GOBERNACION DE ANTIOQUIA REPUBLICA DE COLOMBIA	**INFORME ASESORÍA O ASISTENCIA TÉCNICA**	Código: FO-M4-P3-018 Versión: 04 Fecha de aprobación: 06/05/2019

Subregión/Municipio	**Urabá / Carepa**		
Población objeto	**Primera infancia municipio de Carepa**		
Fecha programada	**09/07/2021**	**Lugar programado**	CDI Jardín
Necesidad identificada en la demanda del usuario: 100 niños y niñas			
Verificación estado actual de Infraestructura del Centro de Desarrollo Infantil en el municipio de Carepa.			
Persona(s) con quien(es) se coordina la actividad (nombre y cargo)

Objetivo de la A o A.T.

Imagen 9: Entrega de alimentos requiere malla tipo angeo

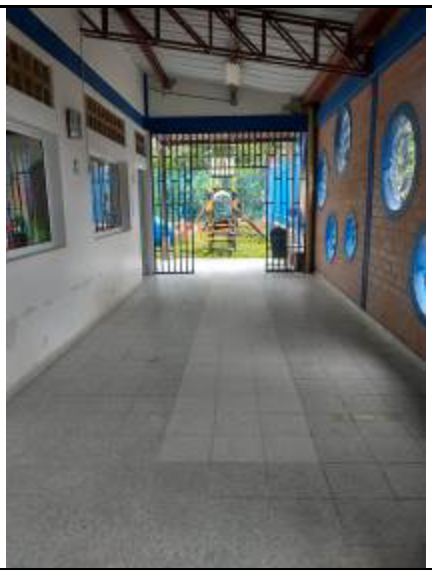
- En la zona de entrega de alimentos se debe instalar una barrera que impida el ingreso de vectores externos y que se encuentre separado del mesón aproximadamente 30 cm, que solo permita el ingreso y salida de la bandeja de alimentos, esta barrera puede ser fabricada con malla tipo angeo y elementos que le den firmeza a la estructura de soporte.
- Es necesario instalar cielo en drywall con pintura epoxipoliamida (epóxica) e instalar de media caña en policloruro de vinilo (PVC), superficie que permita fácil limpieza, desinfección y nivel de asepsia requerido para los espacios donde se preparan alimentos.
- El zócalo instalado en la cocina es en cerámica, por lo tanto, genera un ángulo de 90° entre el piso y

- Es necesario instalar malla tipo angeo en el vano de la cocina donde se realizará la entrega de alimentos, dejando solo un espacio de 0.30 cm de altura para el paso de los platos.
